<b>CONCEPTO TÉCNICO DE REVISIÓN DE ESTUDIOS DE RESPUESTA DE AMPLIFICACIÓN LOCAL DE ONDAS SÍSMICAS</b>	Código:	GPR-FT-09
		Versión:	01
		Código Documental:

1.1 CONCEPTO TÉCNICO No. CT:	5477
1.2 ÁREA:	INVESTIGACIÓN Y DESARROLLO
1.3 COORDINACIÓN:	CONCEPTOS TÉCNICOS
1.4 REFERENCIA CRUZADA RADICADO FOPAE:	2008ER15600, 2009ER1092
1.5 RESPUESTA OFICIAL No. RO:	34834

2.1 SOLICITANTE:	ADRIANA LÓPEZ MONCAYO CURADURÍA URBANA NO.3
2.2 PROYECTO:	HOTEL CABRERA IMPERIAL
2.3 LOCALIDAD:	2 CHAPINERO
2.4 UPZ:	88 EL REFUGIO
2.5 BARRIO O SECTOR CATASTRAL:	EL RETIRO
2.6 DIRECCIÓN:	CALLE 83 No. 9-64
2.7 CHIP:	AAA0097CWKL
2.8 FECHA DE EMISIÓN:	24 DE FEBRERO DE 2009
2.9 EJECUTOR DEL ESTUDIO:	ESPINOSA Y RESTREPO Ltda.

El presente concepto técnico corresponde a la **segunda revisión** realizada por la Dirección de Prevención y Atención de Emergencias, del informe "Análisis de Microzonificación Sísmica para el Proyecto Hotel Cabrera Imperial a Construirse en la Calle 83 No. 9-64 en Bogotá" elaborado por el Ing. Carlos Restrepo, a construirse en el predio ubicado en la Calle 83 No. 9-64 de Bogotá. El cual fue radicado 03 de Diciembre de 2008 mediante oficio 2008ER15600, por la Arq. Adriana López Moncayo de

**Figura 1. Localización del Proyecto Hotel Cabrera Imperial.**

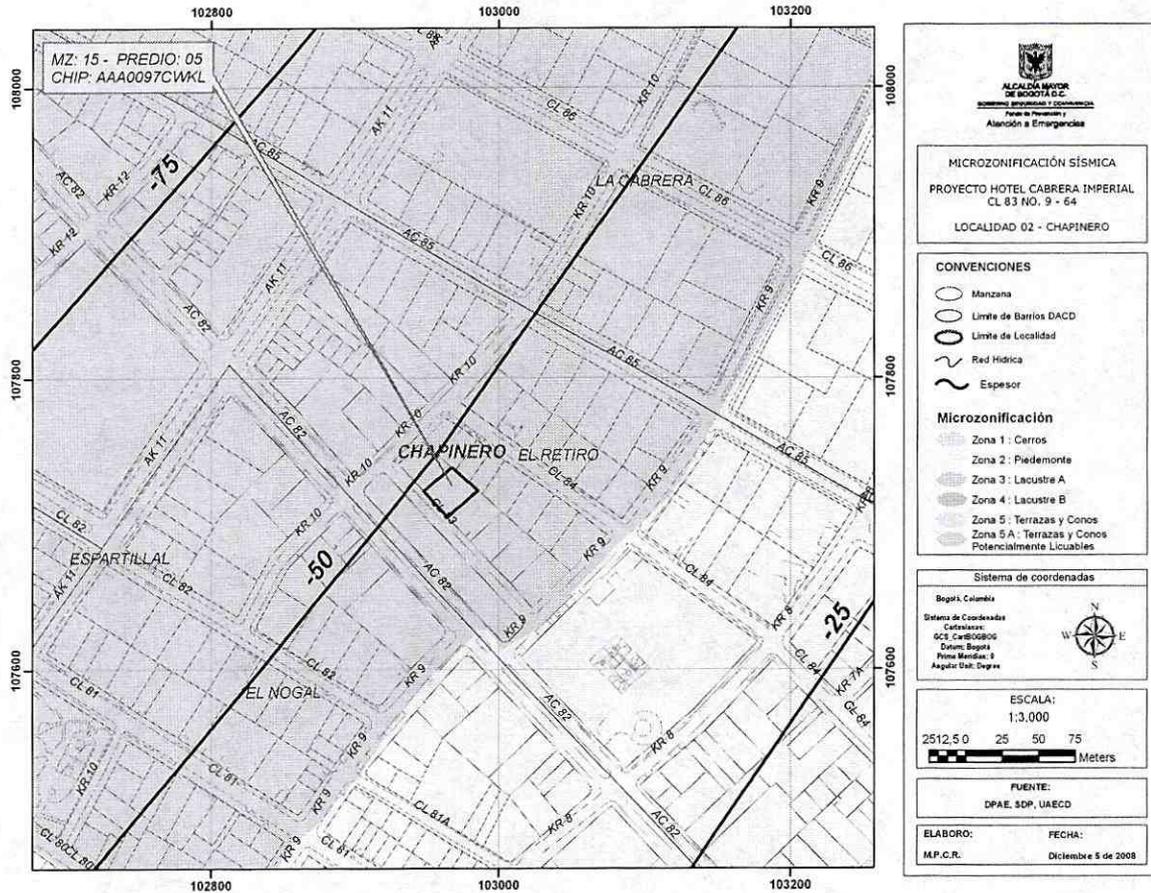
En el numeral 1 del informe presentado por el consultor, se indica que el sitio del proyecto se encuentra localizado en la franja de transición entre las Zonas 2 - Piedemonte y 3 - Lacustre A según el Decreto 193 de 2006, lo cual es consistente con la localización presentada en la Figura 1 del presente concepto.

El estudio CUMPLE con este requerimiento.
